高速増殖炉サイクルの  
実用化戦略調査研究フェーズⅡ  
最終報告書（FSⅡ報告書）の  
評価について

平成18年4月27日  
文部科学省研究開発局

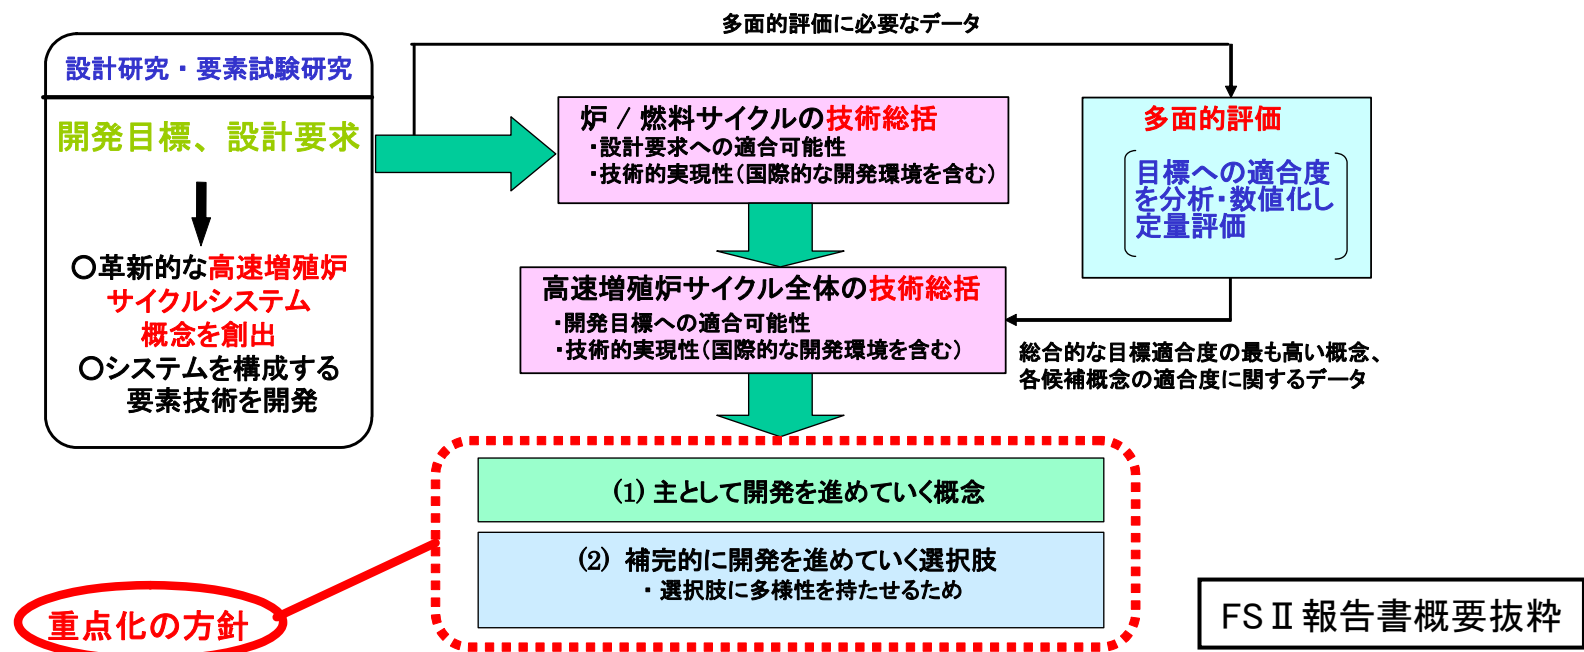
- 重点化の考え方を前提とした場合、技術的観点から満足したものとなっているか
- 補完概念が選択される条件が明確にされているか（4/26委員会意見）
